Note complémentaire à la suite de l'avis délibéré de la mission régionale d'autorité  
environnementale sur la modification simplifiée n°3 du plan local d'urbanisme (PLU) de la  
commune de Villaroger (73)

Juin 2024

L'avis délibéré porte le numéro n° 2024-ARA-AUPP-1407.

### MESURES DE RESTRICTION DE L'USAGE DE L'EAU EN REFUGE

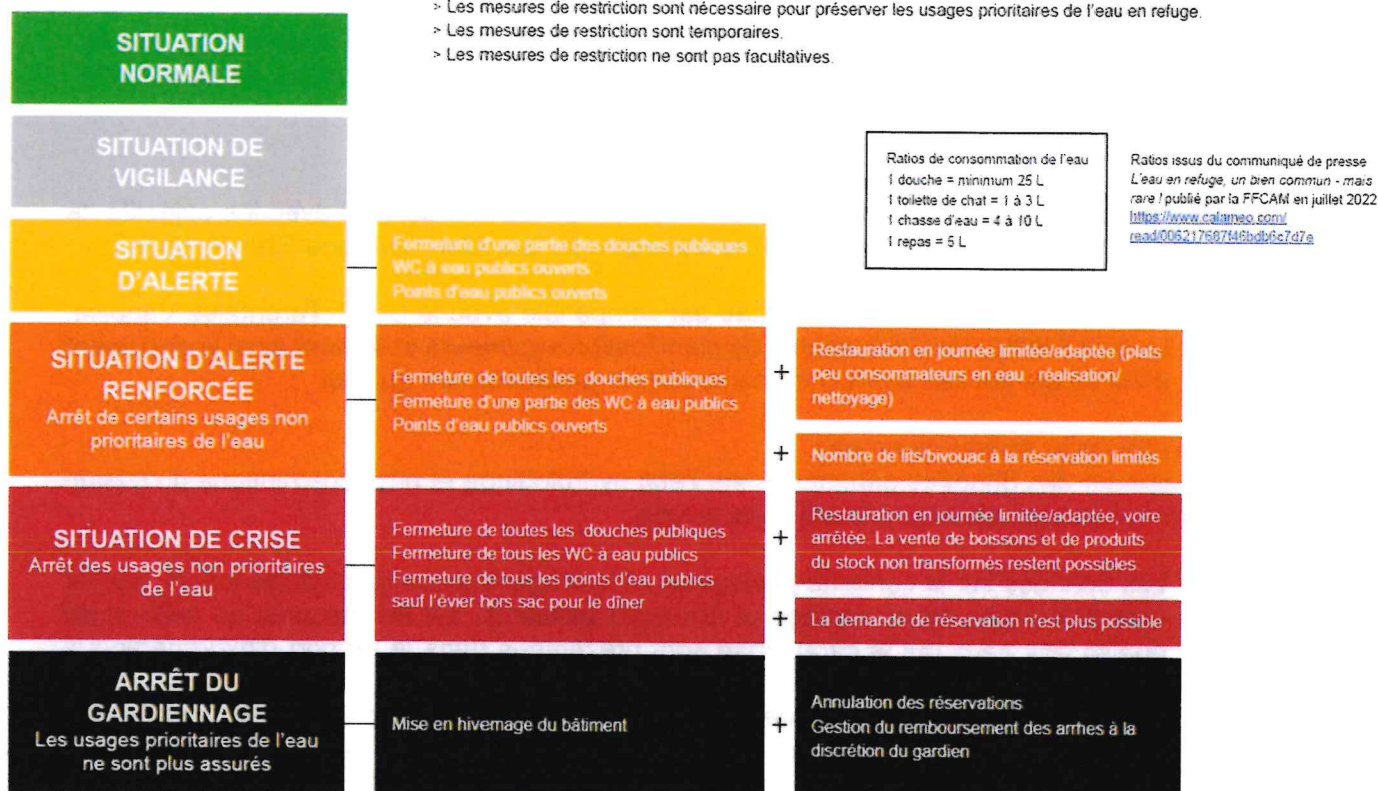
- expliciter les conditions de priorisation d'usage de l'eau dans le cadre du plan de gestion établi par le parc national de la Vanoise ;

- Le Parc National de la Vanoise a créé un outil permettant d'accompagner les gardiens dans les futures situations de pénurie d'eau pour anticiper les mesures à prendre. Début 2023, agents du Parc et gardiens ont travaillé conjointement, au sein d'un groupe de travail, à l'élaboration du Plan de gestion de l'eau en refuge en période de sécheresse, avec une priorisation des utilisations de l'eau.

L'infographie présentée dans l'évaluation environnementale de février 2024 résume ces mesures. Elle peut être complétée par ce schéma détaillé :
